REF.: NOVO PRÉ FILTRO DE AR

Estamos comunicando que alteramos o pré-filtro de ar dos tratores da série 1000.

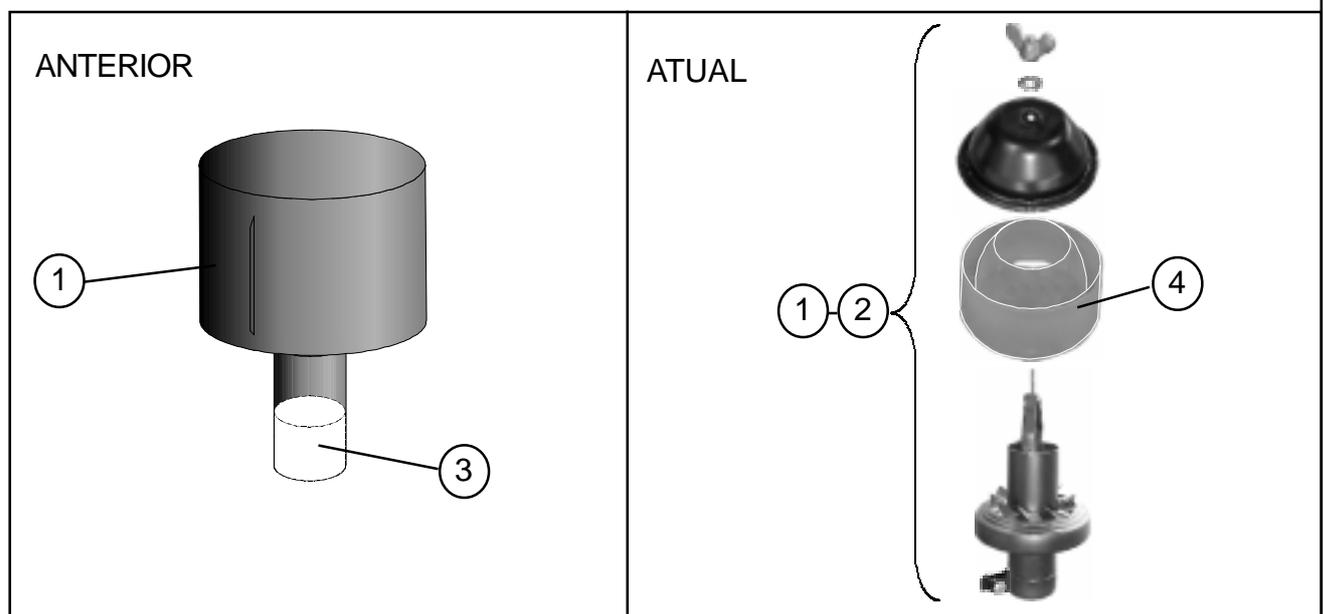
Esta modificação visa melhorar a 1ª filtragem do ar que passa com velocidade pelas aletas, e direciona as impurezas que são mais densas para o depósito de impurezas que deverá ser limpo periodicamente. Dependendo da intensidade das partículas dispersas no local de trabalho do trator, pode ser que a limpeza tenha que ser diária.

Este pré-filtro é totalmente intercambiável com os modelos anteriores e agora possuem dois modelos; um exclusivo para tratores 1045 e outro para tratores 1055 inclusive modelos fora de produção como 1030, 1040 e 1050.

A principal diferença no pré-filtro utilizado nos tratores 1045 é que utilizava uma bucha para adaptar o diametro externo menor no tubo de encaixe (50,8mm) do filtro com o diametro interno do pré-filtro de 62 mm. Neste novos, existe um modelo especifico com diametro menor, que dispensa a bucha adaptadora para modelos 1045.

Modificação a partir dos tratores: 1045 (4X2) 554G0003 ABRIL DE 2003
 1045 (4X4) 552G0015 FEVEREIRO DE 2003
 1055 562G0040 FEVEREIRO DE 2003
